**AVIS RELATIF À LA PROTECTION
CONTRE LES EVENTUELS EFFETS NOCIFS ET NUISANCES
PROVOQUÉS PAR LES RAYONNEMENTS NON IONISANTS
GÉNÉRÉS PAR DES ANTENNES ÉMETTRICES STATIONNAIRES**

**Commune : OTTIGNIES-LOUVAIN-LA-NEUVE - Exploitant :
PROXIMUS**

Référence exploitant : 10LMO_00

Rapport n° 2620 / 2023

Figure 2 : Vue en plan des installations d'antennes dans un rayon de 300 mètres autour de l'installation faisant l'objet de la demande d'avis

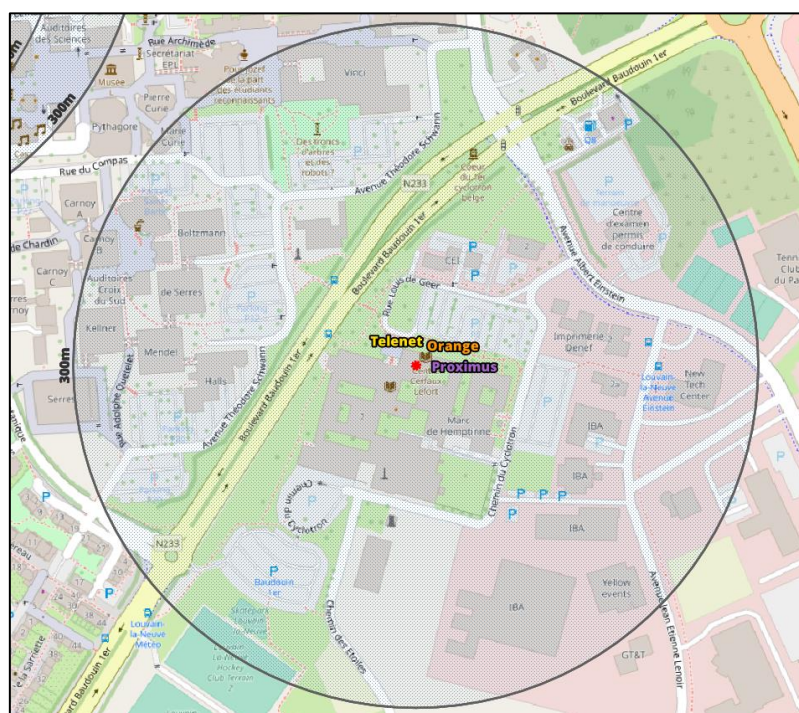
Compte tenu du nombre d'installations localisées dans la figure 2, il apparaît que l'intensité du rayonnement électromagnétique généré, dans les lieux de séjour situés à proximité de l'installation référencée dans le paragraphe 2, par l'ensemble des antennes émettrices stationnaires de l'ensemble des exploitants du même site d'antennes émettrices stationnaires respecte la limite fixée à l'article 4, § 2 du décret.
